SUPERINTENDENCIA DE MEDIO AMBIENTE  
DIVISIÓN DE SANCIÓN Y CUMPLIMIENTO  
PROCESO SANCIONATORIO ROL A-002-2013

A LO PRINCIPAL: RECURSO DE REPOSICIÓN; PRIMER OTROSÍ: RECURSO JERÁRQUICO EN SUBSIDIO; SEGUNDO OTROSÍ: RECURSO DE REPOSICIÓN; TERCER OTROSÍ: RECURSO JERÁRQUICO EN SUBSIDIO; CUARTO OTROSÍ: ACOMPAÑA DOCUMENTOS.

**OBSERVACIONES**  
**ESTUDIO DE IMPACTO AMBIENTAL**  
**PROYECTO PASCUA LAMA**  
**III REGION**

## EMPLAZAMIENTO DEL FUTURO BOTADERO DE ESTÉRILES Y OBRAS DE DESVIACIÓN DE CAUDALES

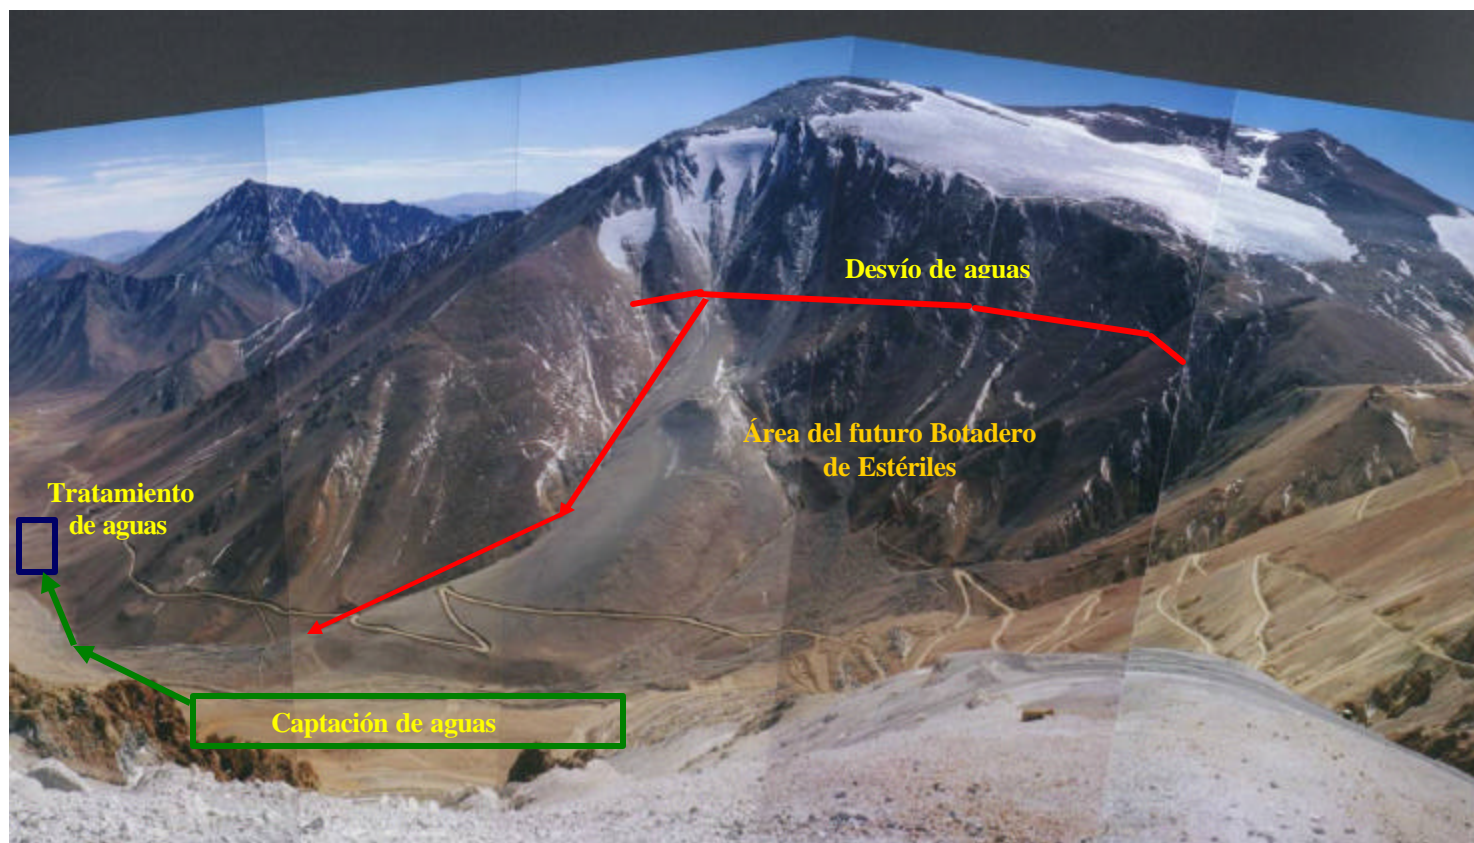
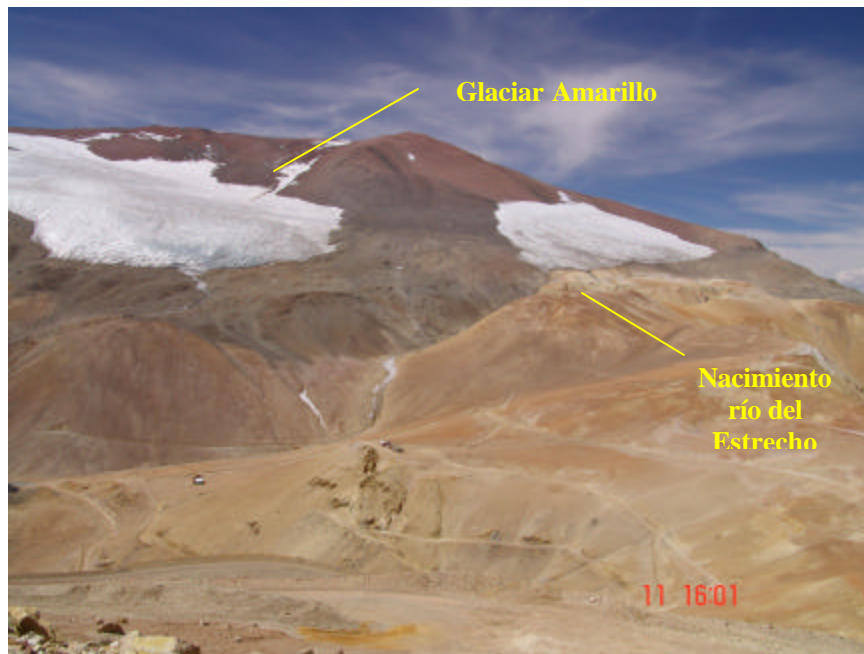
**el E.I.A. no cumple con los requisitos mínimos de seguridad.** (Ver letras C – E). En relación a esta observación se solicita un emplazamiento del botadero que no presenta problemas de manejo de drenajes ácidos.

- C. La parte más al este del glaciar “El Amarillo /Estrecho”, conforma el nacimiento del Río Estrecho propiamente tal (Ver Foto). Esta área de nacimiento del Río quedaría completamente tapada del futuro botadero. **Se solicita a la empresa minera la detallada descripción de las obras de ingeniería para desviar este nacimiento del Río en tal forma que no entre en contacto con el botadero.** Tomando en cuenta cálculos de capacidad, en base a lo señalado en el Artículo 3. (Observaciones sobre cálculo de precipitaciones) y la solicitud de cambiar el emplazamiento del botadero, por las dificultades de manejo de los drenajes ácidos que presenta.
- D. En este sentido, cabe señalar que las obras de desviación de cauces naturales requieren del permiso sectorial al que se refiere el Artículo 106 del Reglamento del Sistema de Evaluación de Impacto Ambiental

- E. Aparte del cálculo de la capacidad de las obras de desvío, se señala la necesidad de un diseño que resiste a grandes impactos erosivos (revestimiento de canales, disipadores de energía, etc.). Del E.I.A. presentado, se deduce que los canales actualmente planificados, no son revestidos, ni cuentan con obras de disipación. En terreno se observó una situación muy complicada al respecto de pendientes, aportes, erosiones, etc.
- F. La construcción de las piscinas de acumulación de drenajes ácidos, requiere el permiso sectorial del Artículo 101 del Reglamento de Evaluación de Impacto Ambiental:

Área de Ubicación de futuro tratamiento y descarga de drenajes ácidos en río del Estrecho.

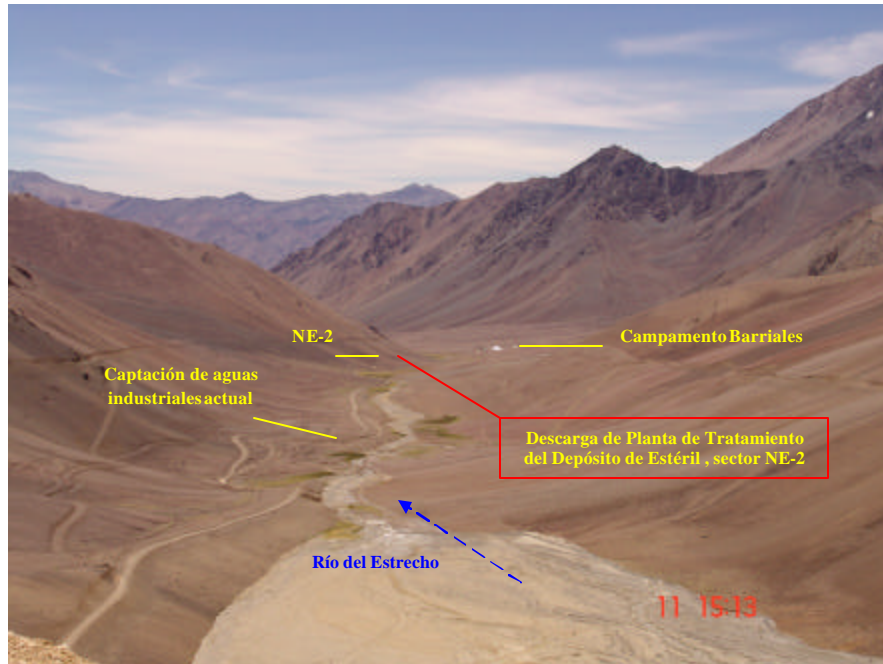
- a. Al respecto de los caudales diluyentes se debe mencionar que según el E.I.A., existen dos escenarios para las metas de mitigación de impacto del proyecto. Uno está constituido por caudales en épocas de estiraje por falta de recursos para diluir los impactos y otro en épocas de crecidas de caudales, por supuesto aumento de concentración de parámetros como Bario, Berilio, Cobalto, Plata, Vanadio, Litio, etc. (arrastre).

En el primer escenario el proyecto tiene la dificultad de la dilución (Parámetros Cd, Hg, Ni, Pb, Se).

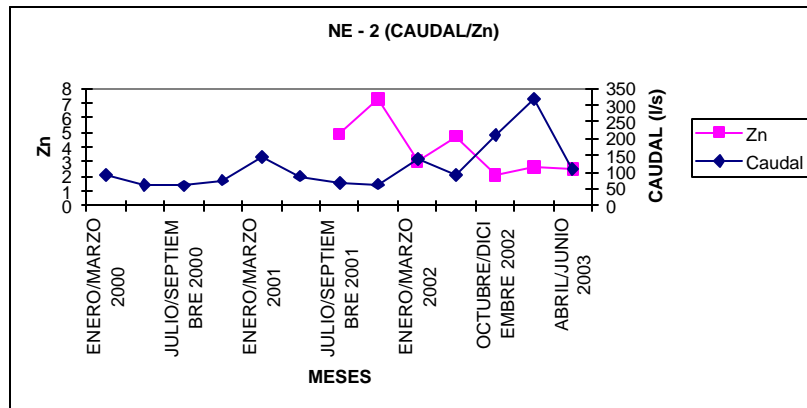
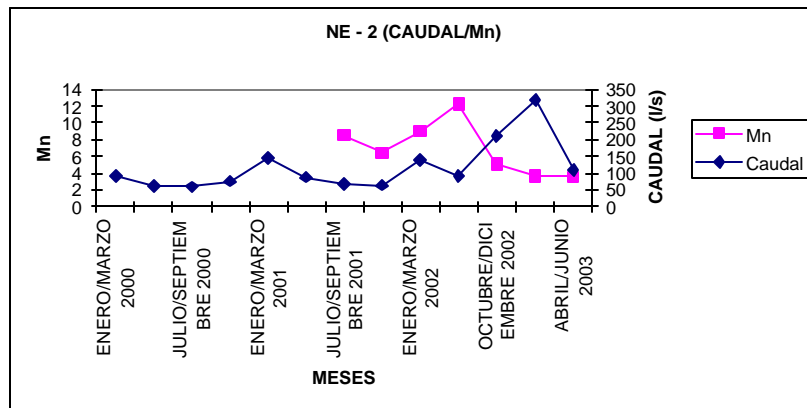
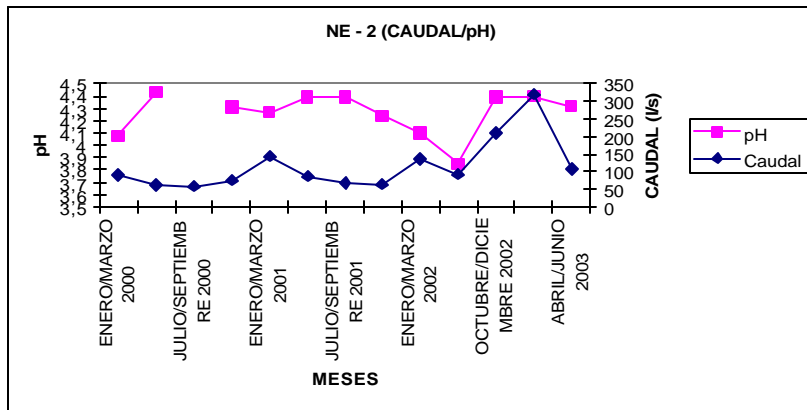
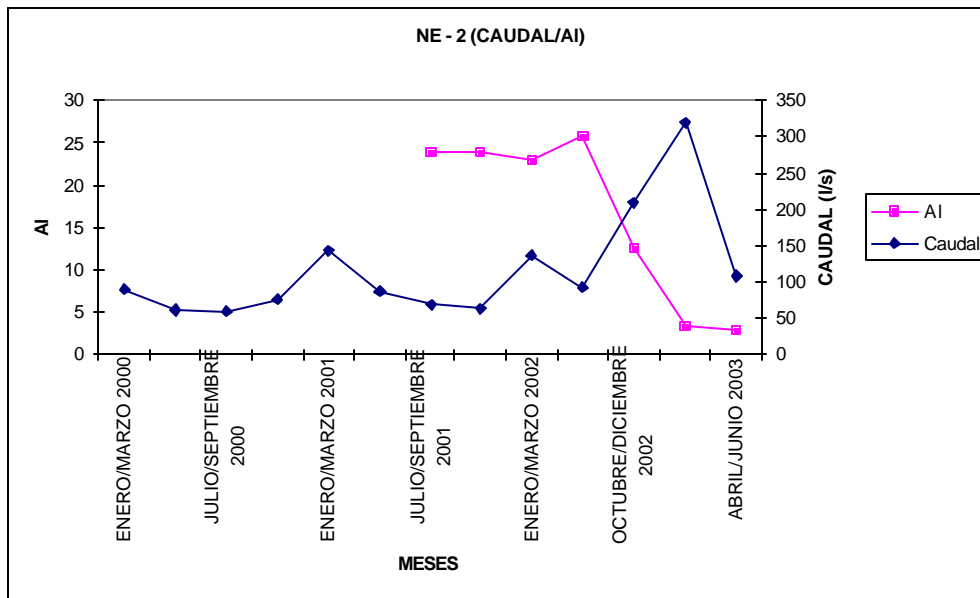
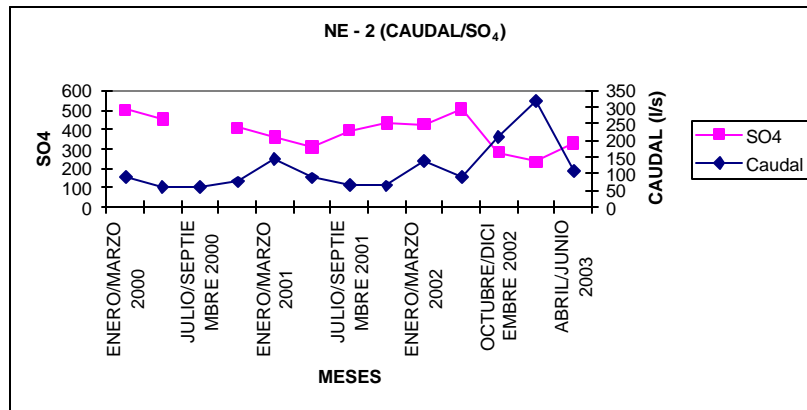
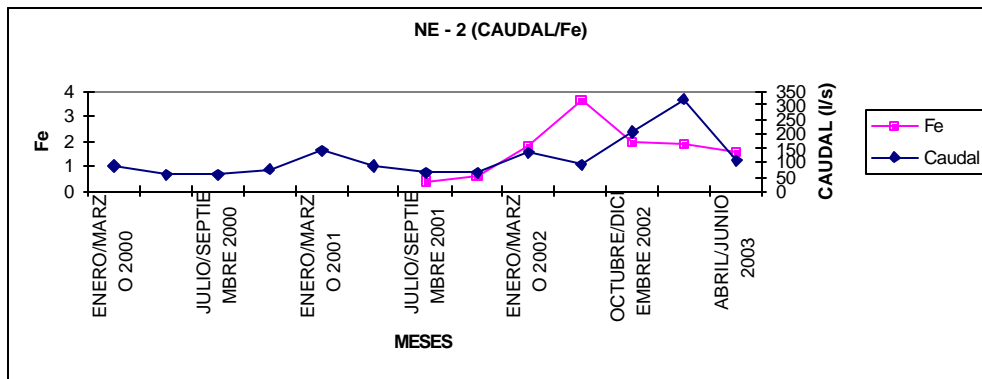
- e. El proyecto hace mención de aumentar la concentración de parámetros naturales en épocas de mucho caudal, porque supuestamente las concentraciones aumentan por arrastre, lo que facultaría llegar a concentraciones vertidas que corresponden a las “naturales”.

No nos consta, tomado los mismos datos presentados en el E.I.A. que en épocas de crecidas aumentan las concentraciones por arrastres, con la única excepción de hierro en el Punto NE – 4. (Ver gráficos adjuntos).

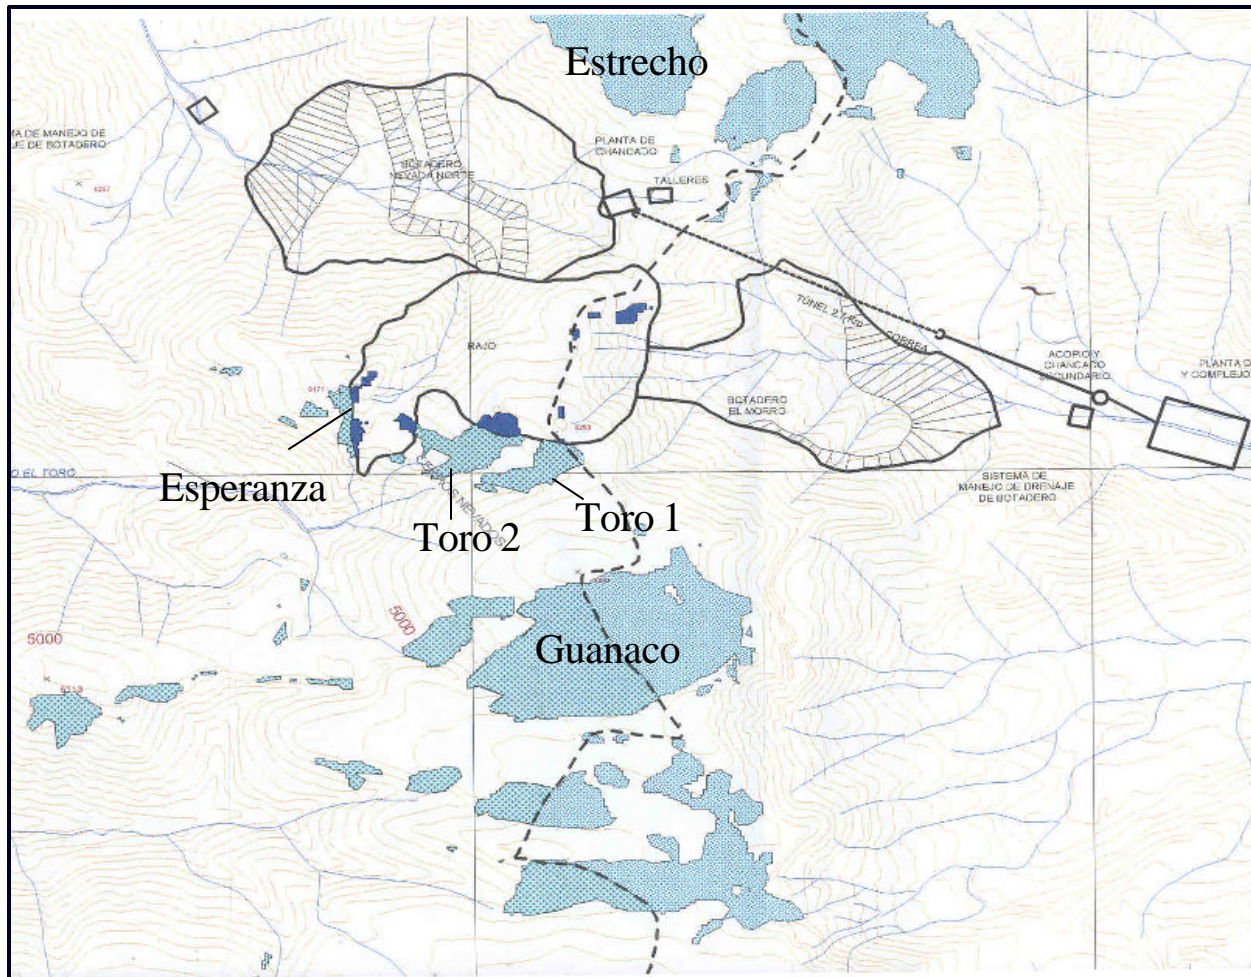
Este glaciar no está nombrado en ningún E.I.A., como potencialmente afectado por el proyecto, por la sencilla (demasiado sencilla) razón que no será afectado directamente por tronaduras, es decir, el proyecto no pretende remover el glaciar. Sin embargo, este glaciar constituye en su extensión este el nacimiento del Río Estrecho y en su extensión hacia el oeste proporciona los primeros aportes a este Río (Ver Foto). Directamente bajo de este glaciar se levantará el botadero, Nevada Norte. Para evitar el aporte hídrico hacia el botadero, el proyecto pretende desviar el nacimiento del Río, más los otros aportes de este glaciar en su extensión hacia el oeste, es decir, cauce hacia abajo. Por lo tanto, se puede esperar afectaciones del glaciar por la emisión de polvos en las faenas del botadero (albedo) y del recurso hídrico además por conducción por largos canales sin revestimiento.

Pero la peor amenaza para este glaciar, surge de la construcción del rajo, deshaciendo el único cerro que frena los vientos en la Quebrada del Río Estrecho. Con esto se estima altamente probable que el glaciar disminuirá absolutamente su posibilidad de acumular nieve. **Se solicita a la empresa minera un acabado estudio que incluya métodos geofísicos en el glaciar y simulacros del comportamiento del viento bajo alteración geomorfológica (construcción del rajo y del botadero).**

**Además se solicita incorporar este glaciar en los monitoreos anuales de masa ya mencionados.**

## UBICACIÓN Y ESTADO ACTUAL DE GLACIARES ESPERANZA, TORO 1 Y 2 Y GUANACO

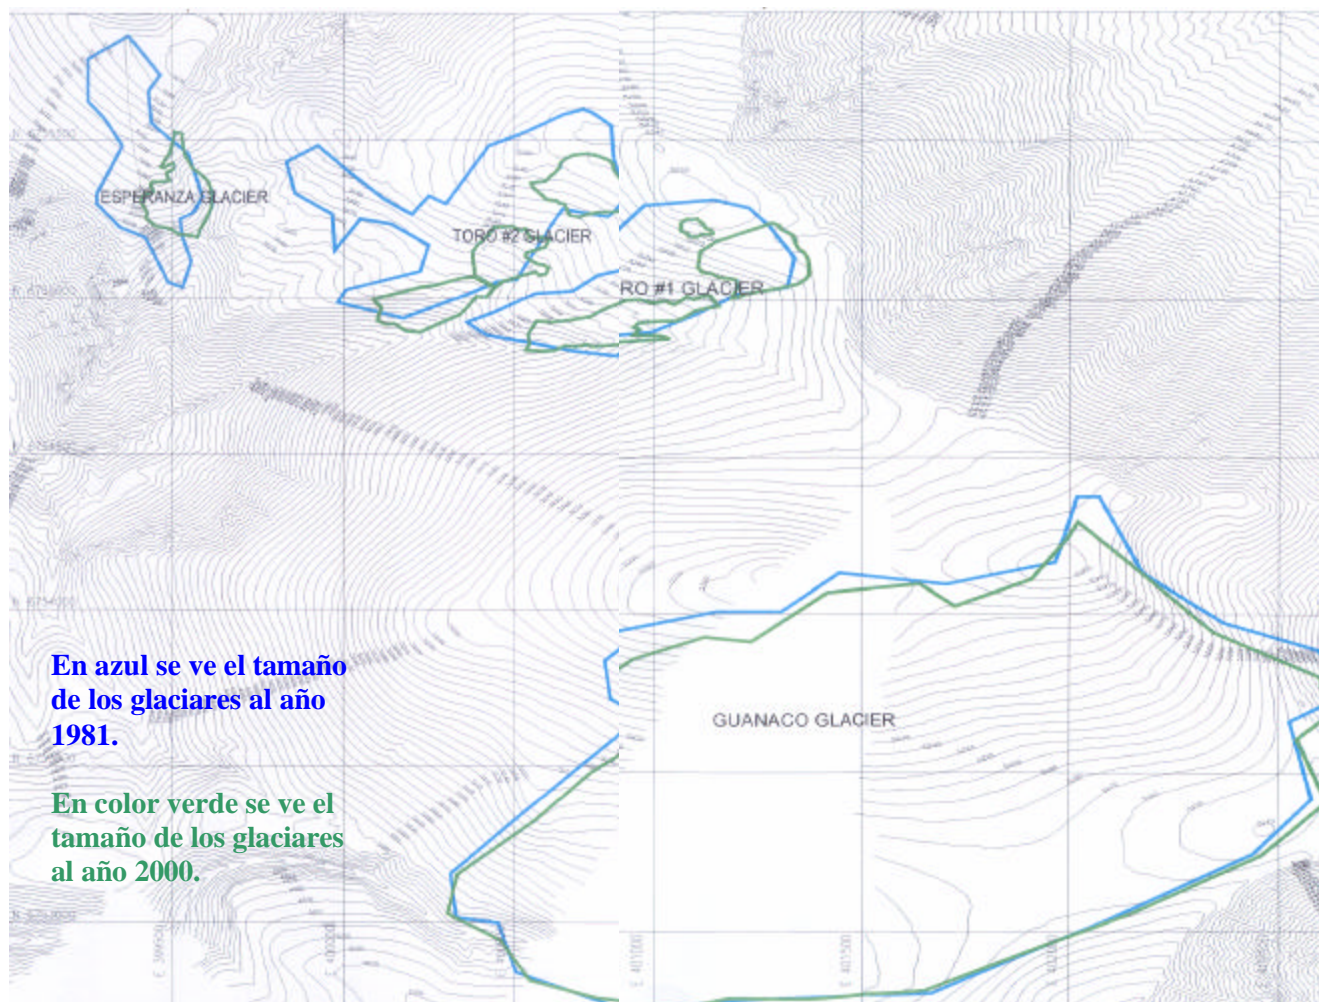
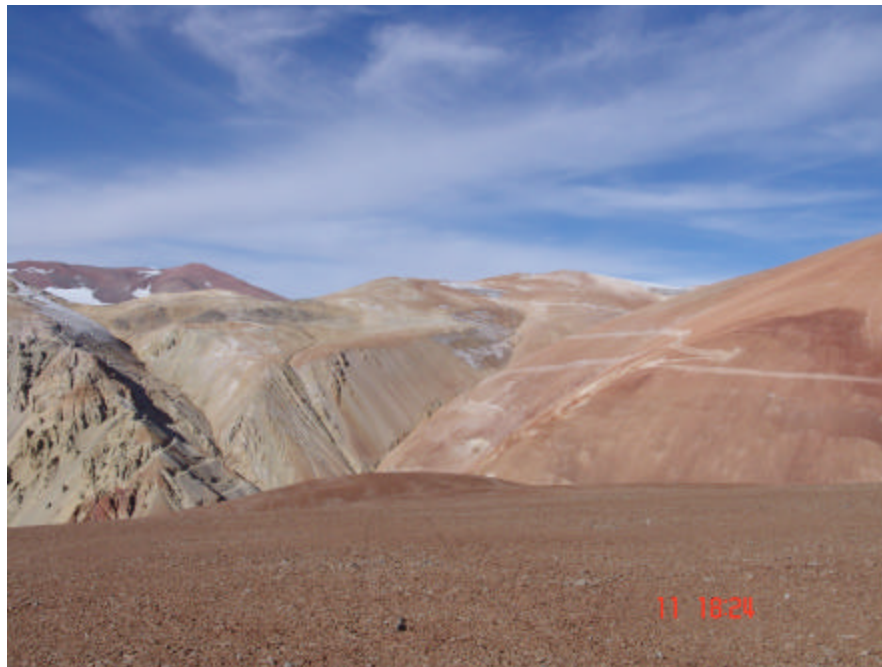
Pero en este caso se tiene conocimiento por observación en terreno que en este glaciar se efectuaron trabajos de exploración con perforaciones.

**Se solicita la información de las perforaciones de tipo de hielo, profundidad de hielo, permafrost, etc.**

### 1. Revisión de puntos de captación de aguas del proyecto

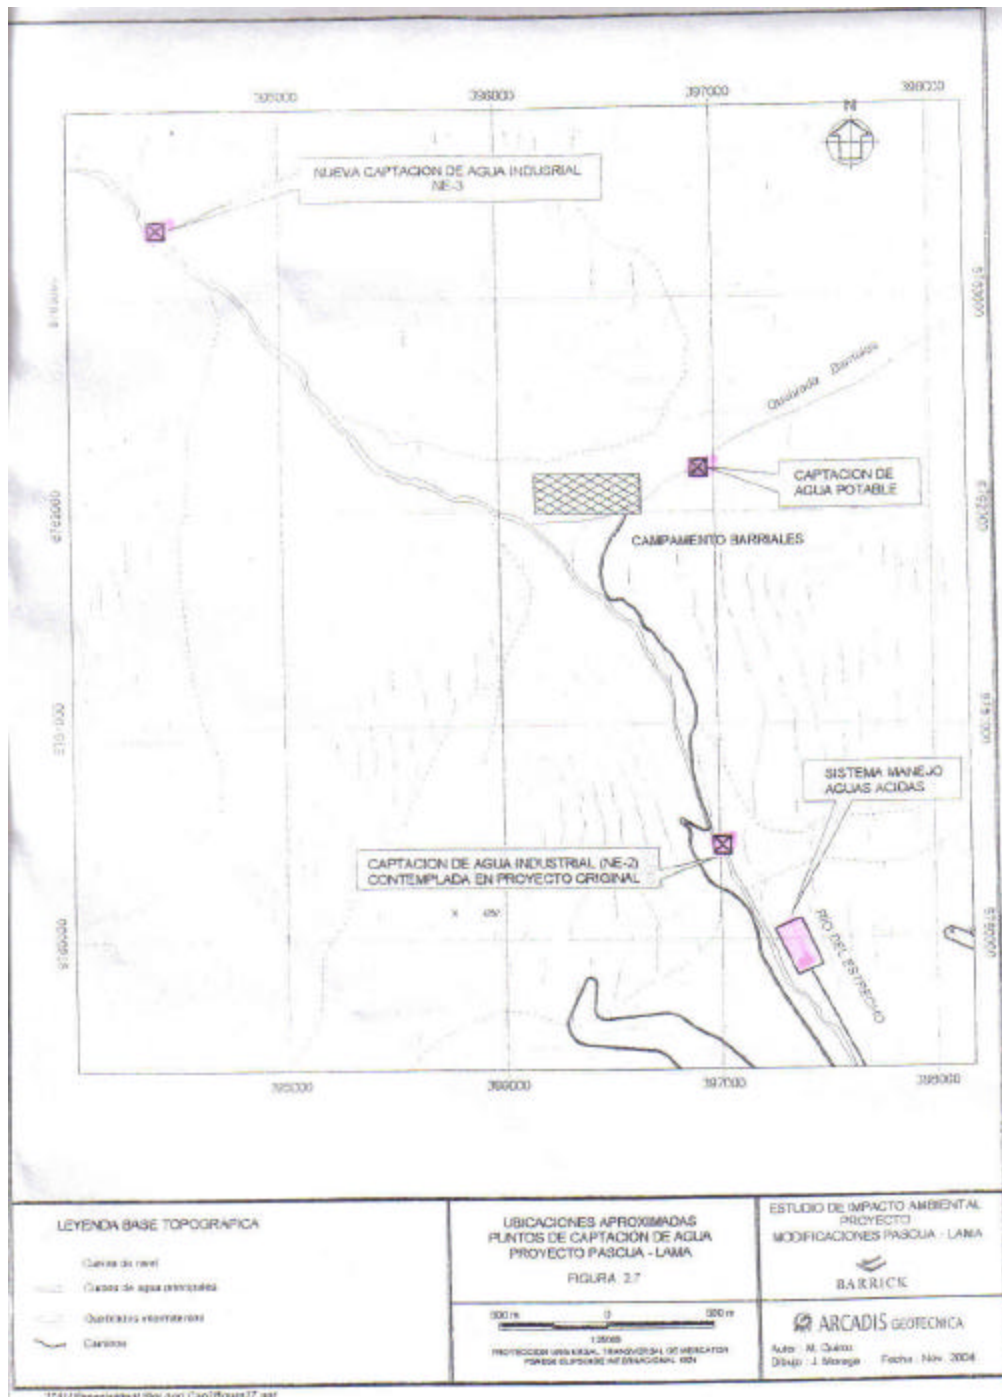
Actualmente existen 2 captaciones de aguas en el proyecto:

- ⇒ Captación de agua potable en Quebrada Barriales directamente bajo del punto NE 1 A de monitoreo. Las instalaciones y la limpieza de la captación no son las más adecuadas (Ver Foto). Ubicación de la captación, Coordenadas UTM; Norte: 6762126 m, Este: 396865m, Altura: 3.750 m.s.n.m. aproximadamente.. (Ver Croquis adjunto). Esta captación se mantendrá, según el E.I.A. de Modificación presentado.
